STATUTÁRNÍ MĚSTO LIBEREC

Vysvětlení a změna zadávací dokumentace III

„Rekonstrukce objektu Uran, Liberec III“

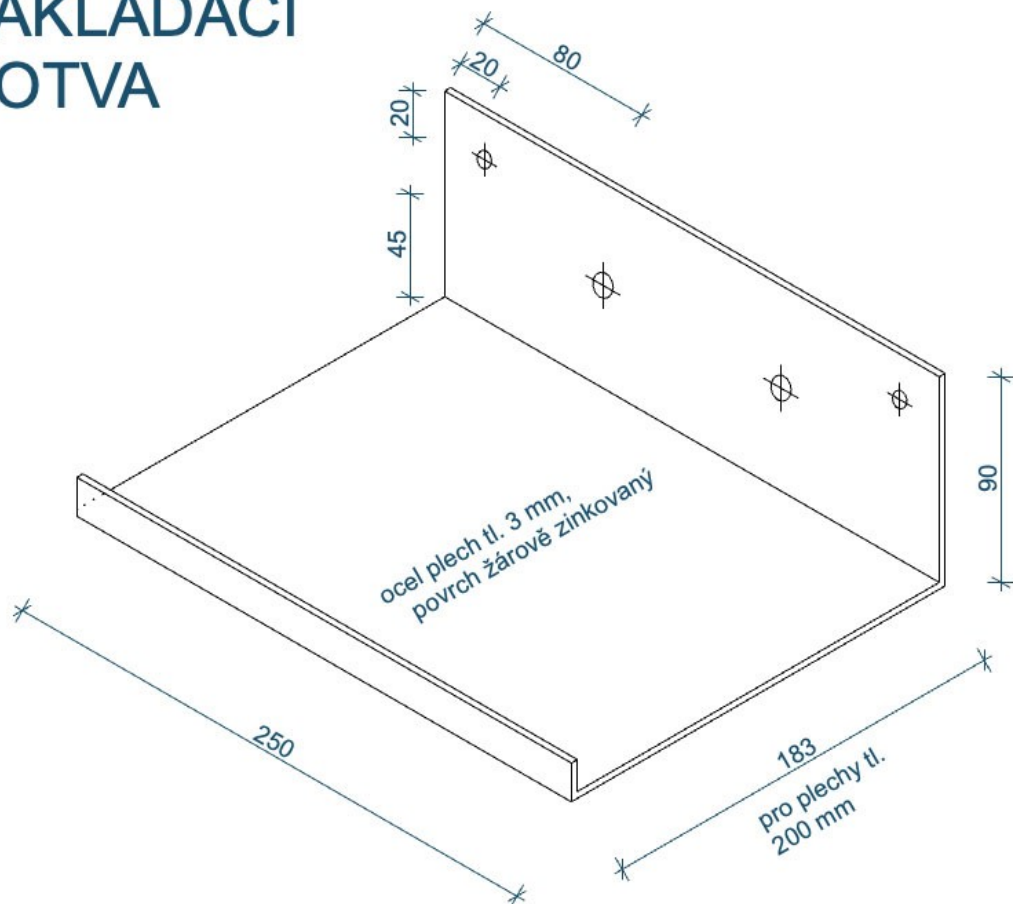
Na výkresu D1.2.17- „Konstrukce opláštění – štítová fasáda“ je pod izolační panel předepsána zakládací kotva. Tvar této zakládací kotvy není v přílohové dokumentaci nikde zobrazen. Jestli je myšleno použití systémového držáku panelu Kingspan, tak ten nelze použít do spáry mezi panely, ale jen pod spodní zakládací panel (například u spodní stavby).

Žádáme o doplnění projektové dokumentace o tvar zakládací kotvy a detail osazení.

Umístění zakládacích kotev se výhradně řídí výkresy D1.1.24 a D1.1.25. Zakládací kotvy slouží k základnímu rozměření vodorovných spar a přesnému založení pro každé patro v nadpraží okna. Provádí se vždy na ucelené jedné souvislé fasádě a v předstihu zahájení kladení sendvičových panelů.

Tvar kotvy je přílohou viz níže.

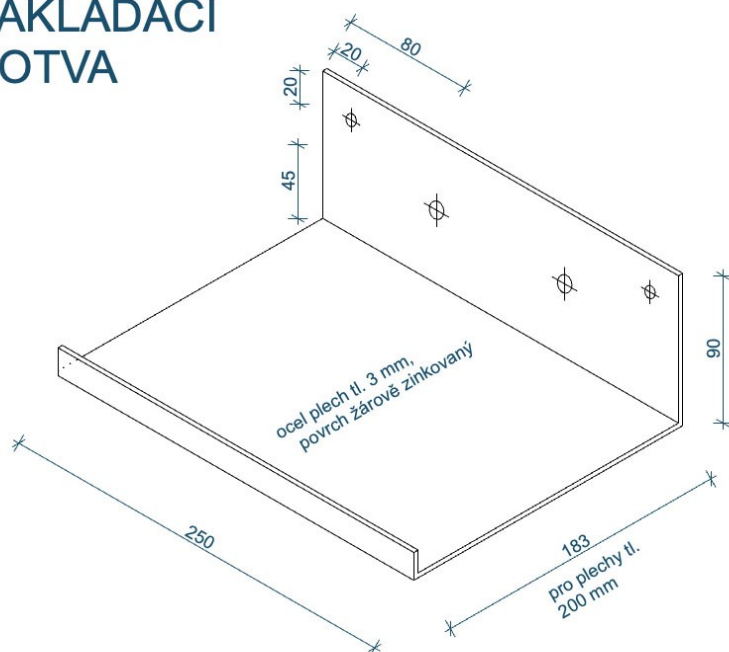
Na výkresu D1.2.17- „Konstrukce opláštění – štítová fasáda“ je pod izolační panel předepsána základací kotva. Tvar této základací kotvy není v přílohové dokumentaci nikde zobrazen. Jestli je myšleno použití systémového držáku panelu Kingspan, tak ten nelze použít do spáry mezi panely, ale jen pod spodní základací panel (například u spodní stavby). Žádáme o doplnění projektové dokumentace o tvar základací kotvy a detail osazení.

Rámy Boletických panelů nejsou vzájemně propojeny, jak je uvedeno v technické zprávě ZOV str. 5 – „Navrhovaný postup“. Svorník Ø 8 s příchýtkou na interiéru slouží k ukotvení svislé hliníkové lišty mezi rámy, která uzavírá spáru mezi panely na exteriérové straně. Příchýtky z prolisovaného plechu mají zanedbatelnou tuhost a při demontáži karosáže se zpravidla znehodnotí. Navrhované propojení ráků ve 3 bodech nedává smysl, protože zabetonované kotvení ráků nedovolí jakékoliv stažení ráků a příchýtky se „vytočí“ do pozice kopírující pozici ráků a mohou i vadit při montáži panelů. Vlastní montáž panelů propojí ráky podstatně dokonaleji.

Trvá zadavatel na propojování ráků demontovanými příchýtkami karosáže?

Ano, na všech dosavadních sanacích se využily tyto desky pro stažení dvou sousedících ráků a při výšce 3300 mm volné délky ráku panelu dojde ke vzájemné rektifikaci. Tutéž funkci mají i základací kotvy v místě osazení. To se řídí výkresy D1.1.24 a D1.1.25. Základací kotvy slouží k základnímu rozměření vodorovných spar a přesnému založení pro každé patro v nadpraží okna. Tvar kotvy je zde přílohou.
